인천광역시 품질검수 결과서

인천광역시 공동주택 품질검수 결과서

품질검수 결과(총괄표)

사진23 (지하주차장105동 PIT 내부 배관 PIPE 주위 처리 미비)

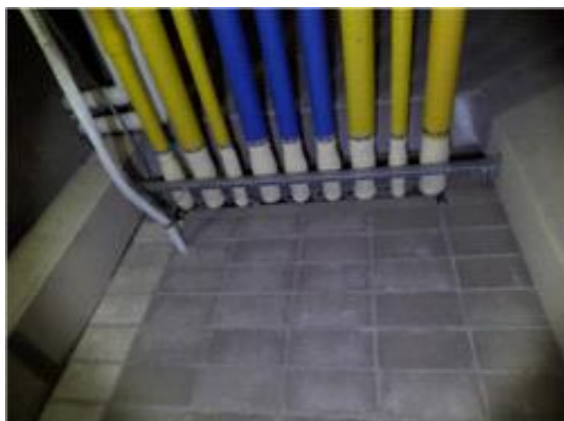
연번	지적사항	사진 번호	비고
22	지하주차장 105동 PIT 내부 콘크리트 벽돌 파손	22	
23	지하주차장 105동 PIT 내부 배관 PIPE 주위 처리 미비	23	
24	지하주차장 105동 환풍 배관파이프 주위 paint 미비 및 블록 줄눈 불량	24	
25	저수조 펌프실 내부 벽 청소 미비	25	
26	저수조 펌프실 벽과 바닥 틈새 마감 미비	26	
27	물탱크실 외부 청소 미비	27	
28	저수조 펌프실 배관 주위 준 불연재 마감 미비	28	
29	커뮤니티 센터 sunken 부위 바닥 과 창호 주위 틈새 마감 미비	29	
30	커뮤니티 센터 sunken 핸드레일 용접부위 유광처리 미비	30	
31	커뮤니티 센터 sunken 핸드레일 유리 고정용 fastener 볼트 녹 발생	31	
32	커뮤니티 센터 외부 창호 frame 틈새 마감 미비	32	
33	커뮤니티 센터 외부 창호 바닥 석재 마감 면 처리 미비	33	
34	커뮤니티 센터 외부 창호 주위 석재 코너부위 마감 처리 미비 물갈기 미비	34	
35	커뮤니티 센터 남자 화장실 배수구와 세면대 다리 부분 간섭	35	
36	세대내부 창호 유리 고정용 가스켓 평활도 부족	36

사진4(우수저류실 덕트) 덕트/배관 용도, 흐름 표기 미실시, 덕트 Hanger Bolt 여산 부족, 볼트 돌출로 머리 충돌, 덕트-배관 간섭

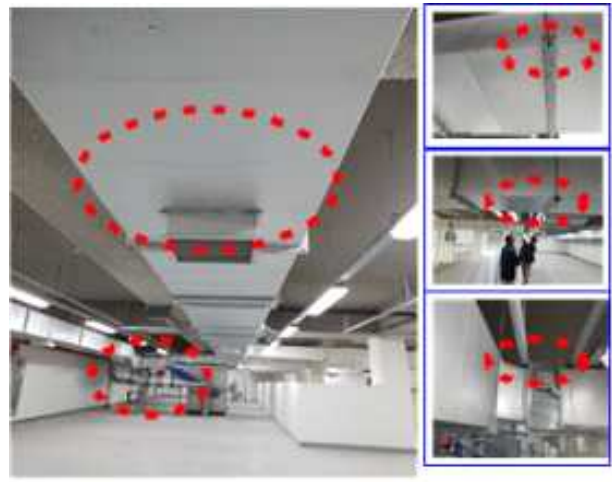
연번	지적사항	사진 번호	비고
1	(지하주차장) 설비배관 용도 및 유체흐름 표기 미흡	1	
2	(커뮤니티 룸) 배기구 위치가 에어컨 근접설치로 Room Condition 불량)	2	
3	(기계실 물탱크 상부 안전사고 위험), 수직사다리 상부 연장 길이 부족, 난간대 연결부 Full 용접 미실시, 난간대 미설치로 노출됨	3	
4	(우수저류실 덕트) 덕트/배관 용도, 흐름표기 미실시, 덕트 Hanger Bolt 여산 부족, 볼트 돌출로 머리 충돌, 덕트-배관 간섭	4	
5	(어린이집 화장실) 도어 Open시 수건걸이 간섭	5	
6	(공용화장실) 세면기 하부 관통부 마감 불량	6	
7	(주차장 배수펌프실)배관용도, 유체흐름 표기 미실시, PVC 본딩 작업 미흡(틈생김), Flange 부식방지 미조치.	7	
8	(기계실) 보온 마감작업 미흡	8	
9	기계실 Support 도장 마감 불량(녹 다수 발생)	9	
10	(각세대내) 전열교환기 필터교체방법 및 교환주기 설명서 미부착	10

사진1(쉘드선 손상)

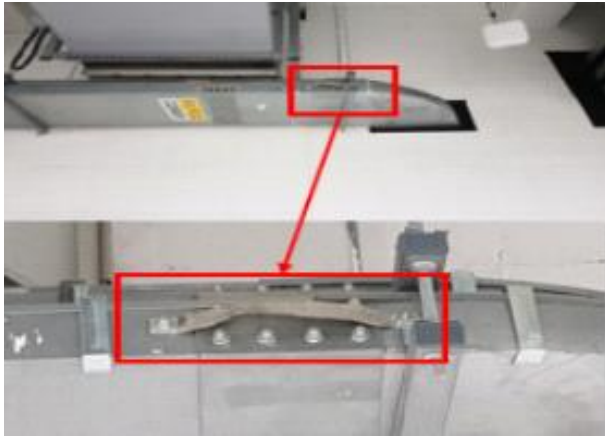
연번	지적사항	사진 번호	비고
1	주변전실 내 케이블 덕트 접지 쉘드선 손상 교체 要	1	
2	변전실 출입구에 관계자외 출입금지 정식 표지판 설치 要	2	
3	L-부전기실 분전반 보조릴레이 고장 교체 要	3	
4	부변전실입구 및 기계실 벽면 개구부 막음 조치 要	4	
5	지상 물놀이용 분전반 감전방지를 위한 별도 잠금장치 要	5	
6	지상 물놀이 전기시설 전선 손상 및 배관 막음조치 要	6
